Avis de la MRAe sur le projet de construction et d'exploitation du parc éolien de la Moivre sur le territoire des communes de Dampierre-sur-Moivre et Saint-Jean-sur-Moivre (51).

**Avis sur le projet de construction et d'exploitation  
du parc éolien de la Moivre  
sur le territoire des communes de Dampierre-sur-Moivre  
et Saint-Jean-sur-Moivre (51)  
porté par la société TENERGIE DEVELOPPEMENT**

n°MRAe 2022APGE20

Réponses à l'avis de la MRAe sur le projet de construction et d'exploitation du parc éolien de la Moivre sur le territoire des communes de Dampierre-sur-Moivre et Saint-Jean-sur-Moivre  
(51)

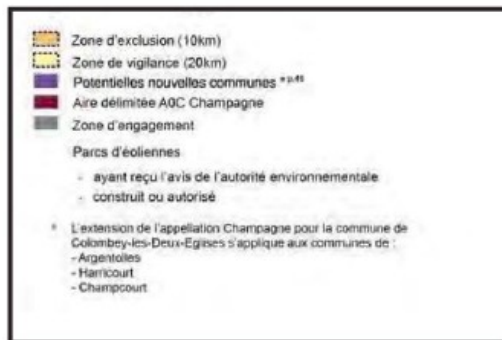
Le secteur d'implantation est intégralement inclus dans la zone d'exclusion<sup>22</sup> de la charte éolienne établie pour la préservation du Bien UNESCO « Coteaux, Maisons et Caves de Champagne ». La charte délimite une zone d'exclusion et de vigilance vis-à-vis de l'éolien autour d'un Bien du Patrimoine mondial : « les Coteaux, Maisons et Caves de Champagne ».

L'Ae s'est interrogée sur la justification du pétitionnaire à y envisager l'implantation d'un parc

**L'Ae recommande au pétitionnaire de justifier le choix de la zone d'implantation au regard de la Charte éolienne des « Coteaux, Maisons et Caves de Champagne » et rappelle sa recommandation sur la présentation des solutions alternatives, en particulier celles concernant la Zone d'Implantation Potentielle.**

**Figure 1: Vue depuis le centre bourg de la Cense des Prés**

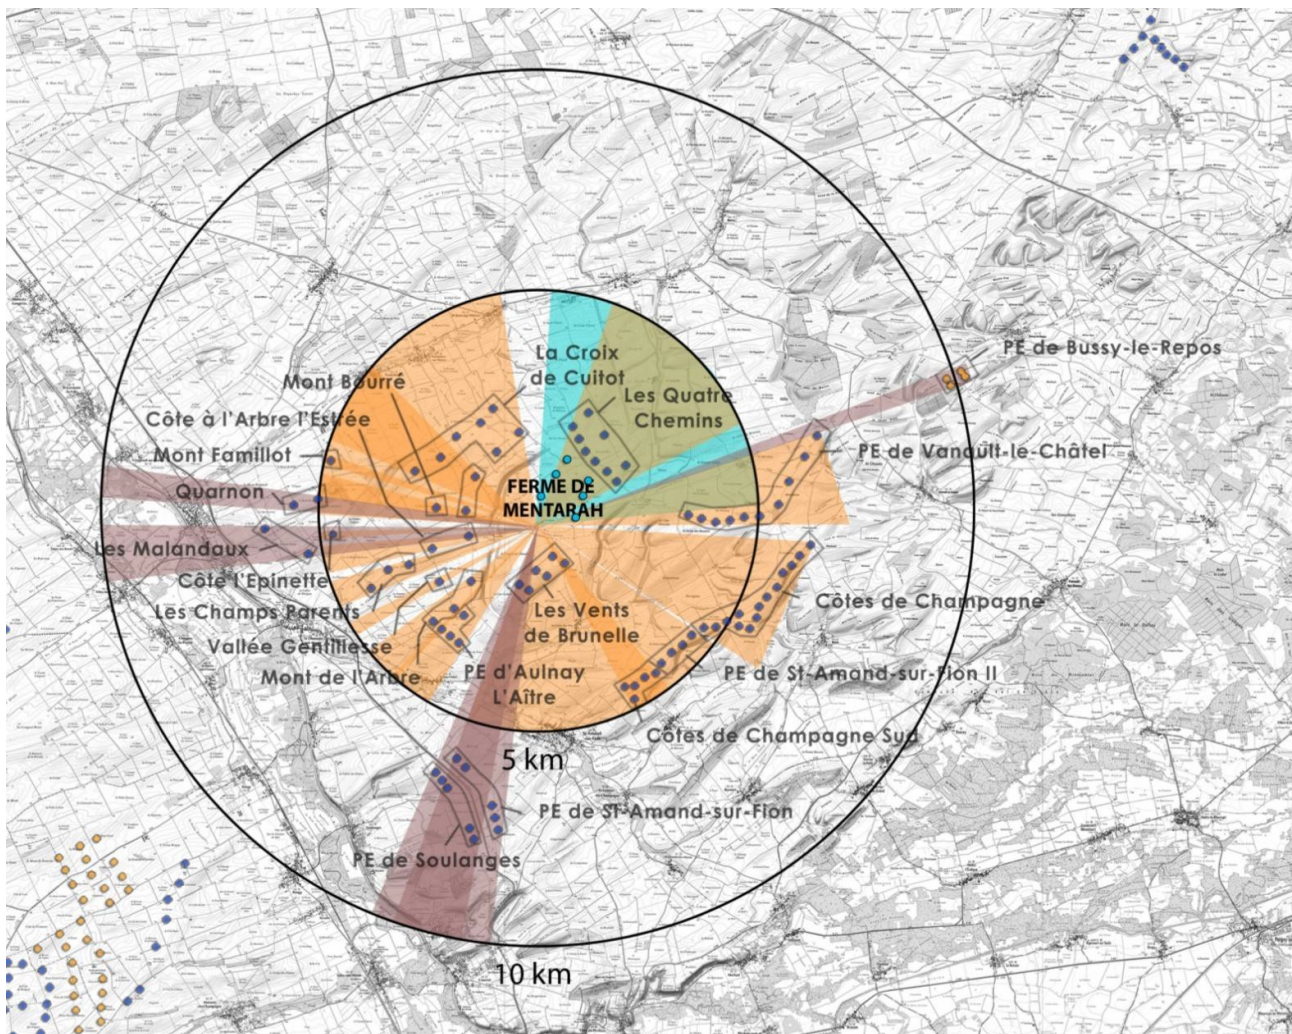
**L'Ae regrette que l'analyse ne soit pas menée également depuis les sorties de village et recommande de compléter l'analyse par des photomontages depuis ces sorties.**

Figure 9 : Couloirs de migration et parcs éoliens construits ou autorisés sur le secteur du Parc Eolien de Moivre

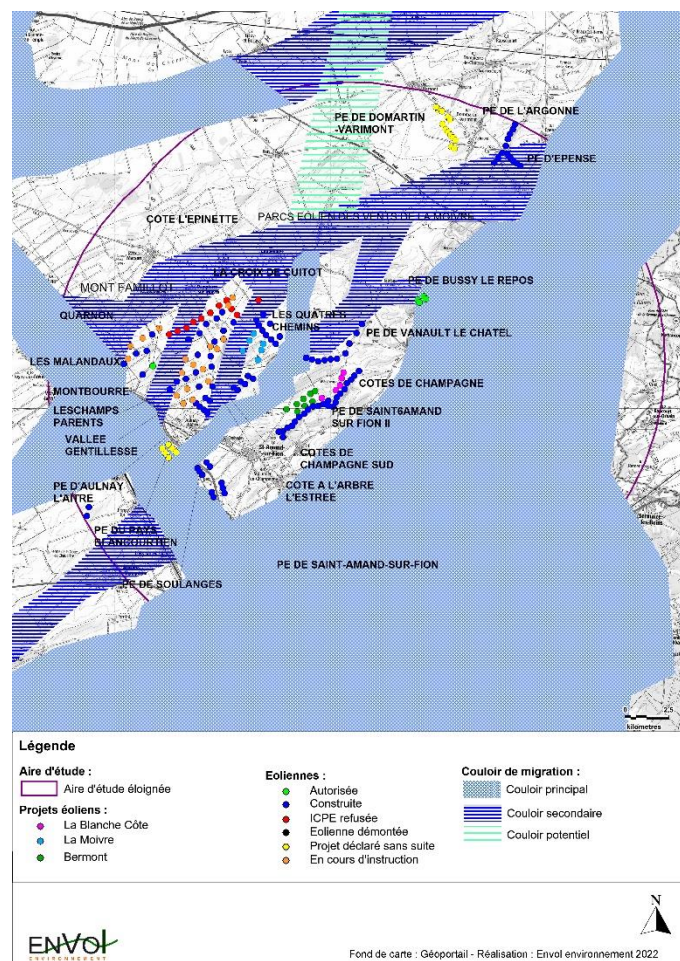
- **présenter une cartographie mentionnant tous les parcs construits ou autorisés du secteur et indiquant les couloirs de migration considérés.**

La figure 8 ci-dessous présente les couloirs de migration considérés et les parcs construits ou autorisés du secteur
